14. august 2026

06.02.03-P19-23-25

Afgørelse om tilladelse til regulering af Tilløb 1 til Venslevgrøften

Figur 1. Projektområdet: den omtrentlige placering af vandløbet, jvf. Regulativ 1960, samt indmålte brønde fra TV-inspektion i 2019. Den røde linje markerer den strækning Novafofos ønsker at nedlægge.

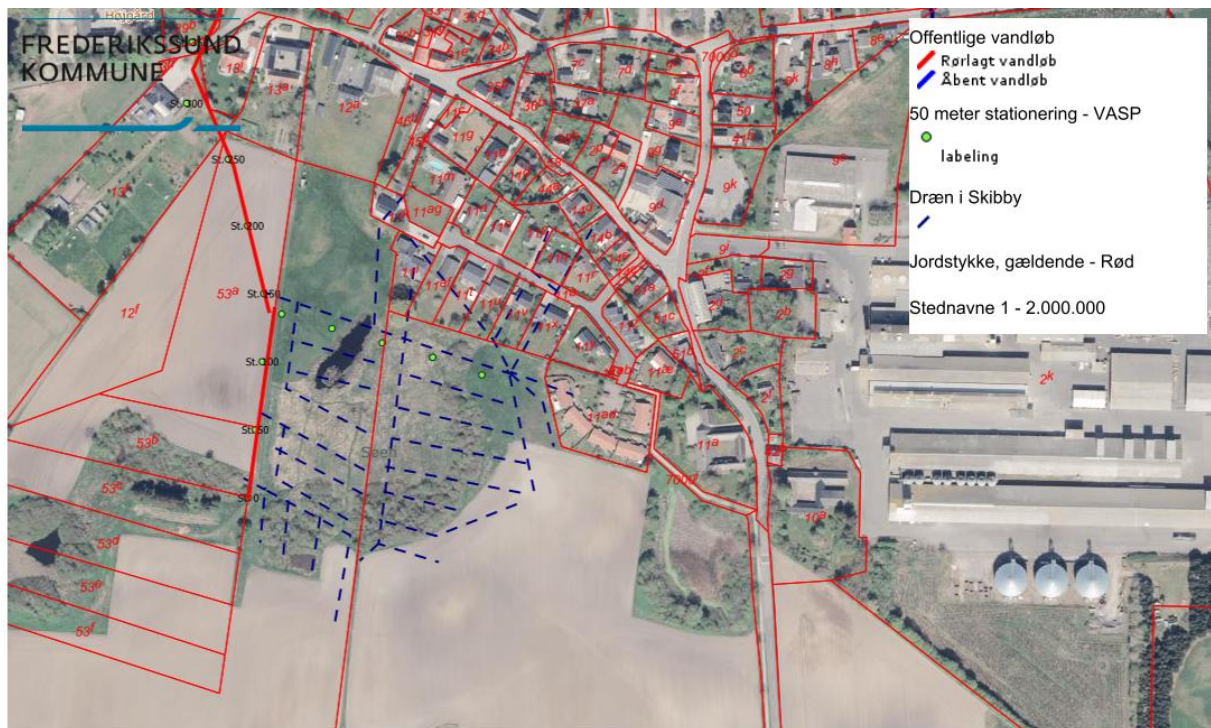
- Projektet skal udføres som beskrevet i projektbeskrivelse og ansøgning.
- Vandafledningsevnen i den resterende vandløbsstrækning må ikke hindres eller forringes, hverken før, under eller efter anlægsarbejdet.

- Hvis der under anlægsarbejde findes funktionelle dræn som, løber til Tilløb 1 til Venslev, skal disse kunne dræne ind i regnvandsbassinet, der etableres på den nedlagte vandløbsstrækning. Bassinet skal have en drænende effekt tilsvarende den Tilløb 1 har i dag.

- Novafofos skal ved endt projekt udføre en opmåling af det tilbageværende vandløb, som lever op til de generelle standarder for opmåling af vandløb. Der hvor røret afproppes skal være det nye station 0 for Tilløb 1. Opmålingen skal leveres som VASP-data til Frederikssund Kommunes Vandløbsmyndighed.

- Som en del af opmålingen skal bundkoter i den eksisterende Brønd 2 og der hvor røret afproppes indmåles. Dette skal leveres til Frederikssund Kommunes vandløbsmyndighed som VASP-data.

Figur 3 Ortofoto 1999, hvor sø og eng tydeligt fremgår.

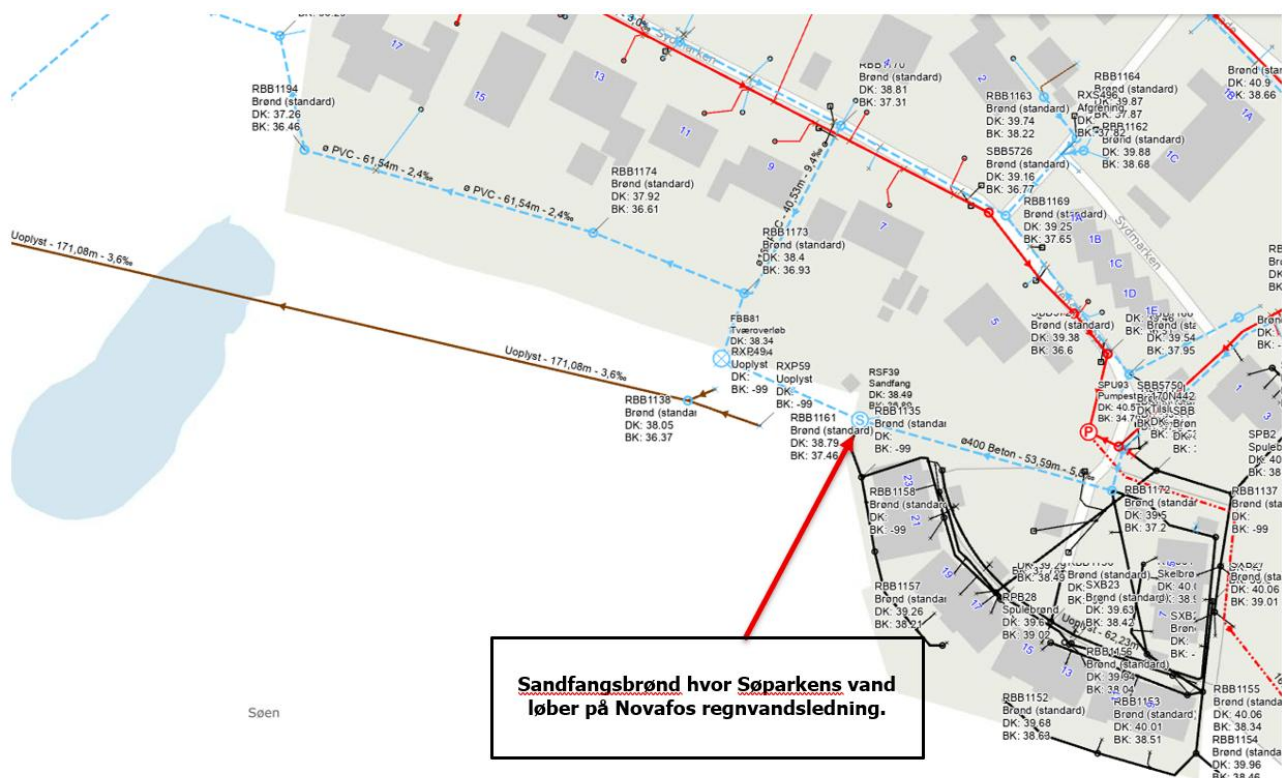
Ved gennemgang af historiske ortofoto kan det konstateres at sø og eng var etableret i 1999. Dette underbygger antagelsen om, at Tilløb 1 ikke har haft en drænende funktion i mange år.

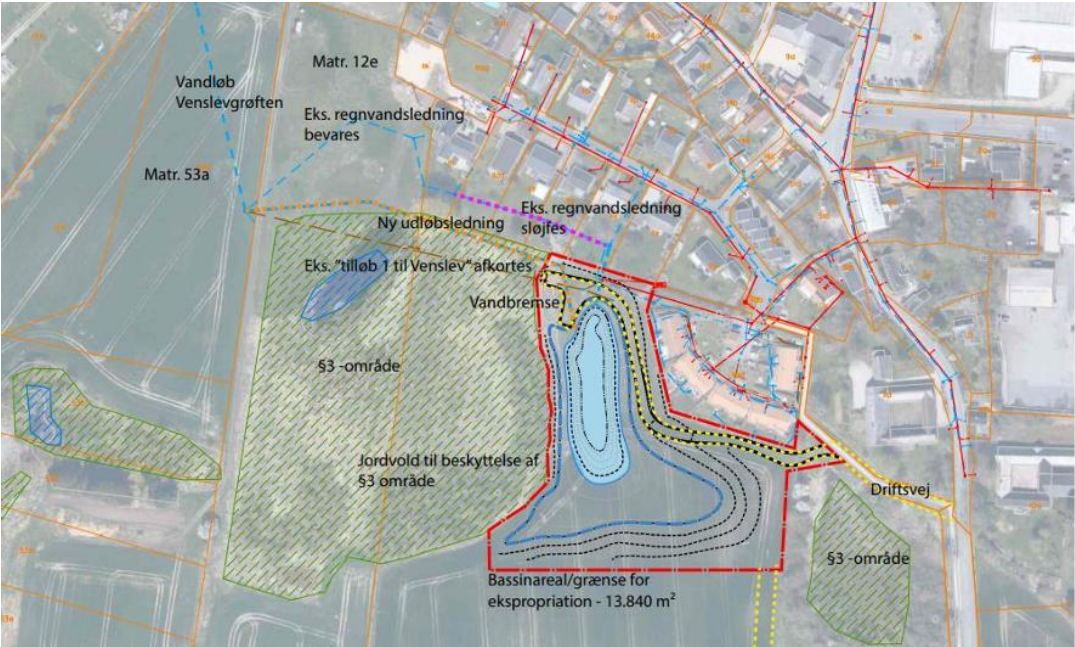
Kommunen vurderer yderligere, at det samlede projekt med etablering af regnvandsbassin vil have en positiv påvirkning på tilstanden i Skarndalsgrøften og Isefjord. Projektet formål er klimasikring og miljøforbedring. Bassinet skal blandt andet rense overfladevandet fra den sydlige del af Venslev, inden det ledes ud i Venslevgrøften. I dag ledes vandet direkte ud.

Kommunen vurderer, at projektet vil kunne forbedre de kemiske forhold nedstrøms i Skarndalsgrøften og i Isefjord ydre. Projektet vurderes derfor ikke til at forhindre mulighederne for målopfyldelse.
